**Avis délibéré de la Mission régionale
d'autorité environnementale de Bretagne sur
le projet d'extension
de la carrière de « Ruvernison » sur les communes de
Pleyber-Christ et de Saint-Thégonnec Loc-Eguiner (29)**

n° MRAe 2020-008612

Cartographie du projet extraite du résumé non technique de l'étude d'impact

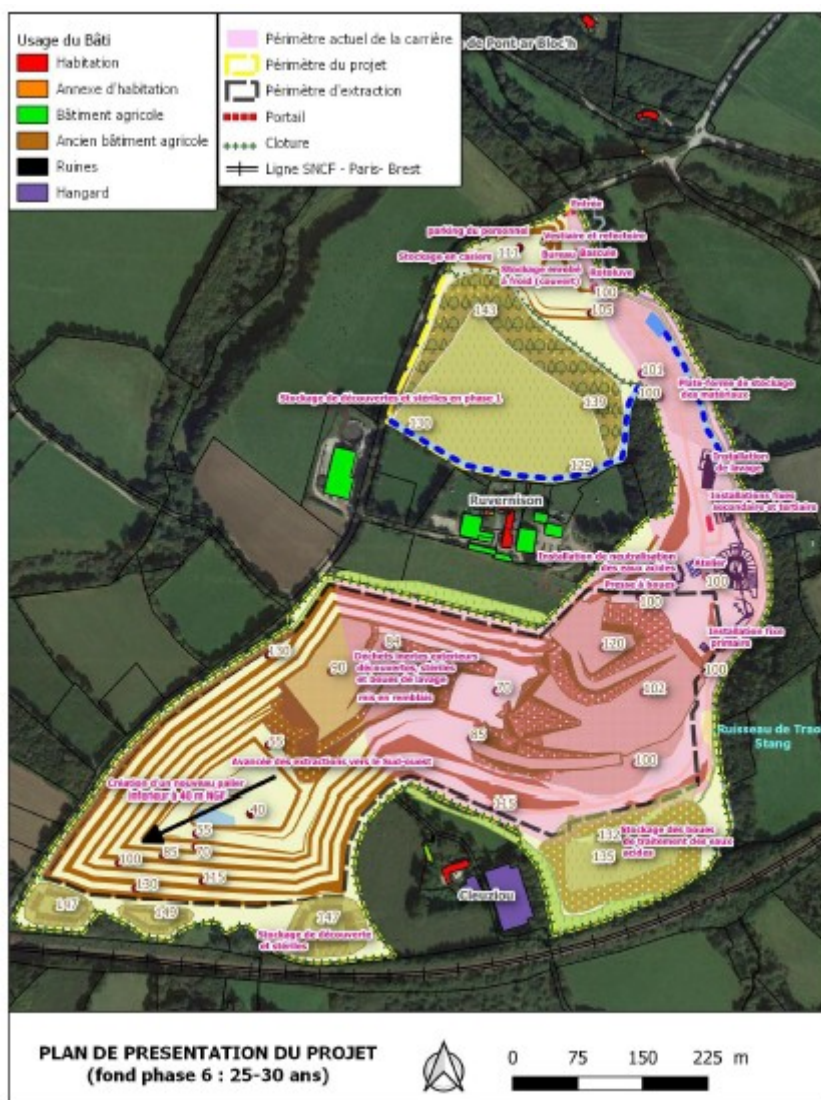
Le début de l'autorisation, sollicitée pour 30 années d'activité, sera marqué par la confection d'une butte de remblais en partie nord de l'extension projetée, accompagnée de sa végétalisation, dont la pente se trouvera ainsi inversée par comparaison à la situation actuelle. Cette partie retrouvera un usage agricole sur 5 ha. La fin de l'exploitation concernera la partie sud-ouest de l'emprise future aujourd'hui sous la forme d'une butte. L'évolution paysagère et topographique du secteur sera donc forte.

Extrait du dossier (visualisation de l'évolution de l'emprise, de l'environnement humain et végétal du site)

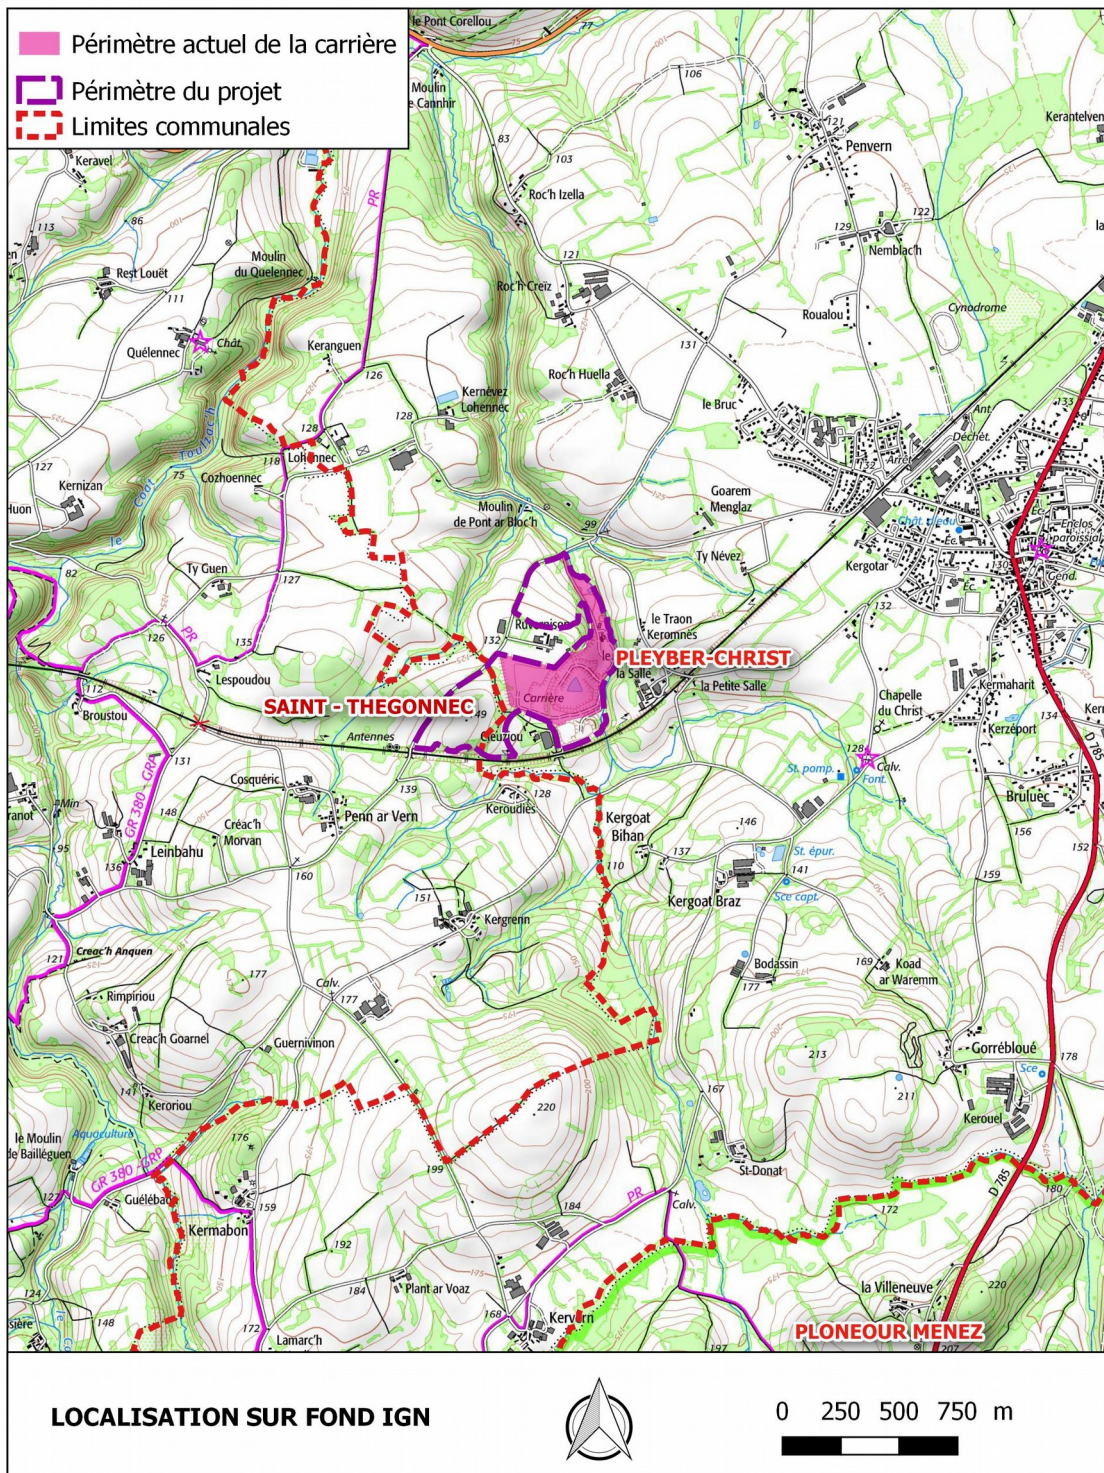
Le dossier est destiné à prendre en compte des modifications du fonctionnement du site dont la première autorisation d'exploiter date de 1975. Son autorisation actuelle, du 28/07/2016, sera ainsi prolongée de 30 ans. Elle n'a pas fait l'objet d'une évaluation environnementale. **Cet aspect devra faire l'objet d'une explication afin d'éclairer la phase d'enquête publique.**
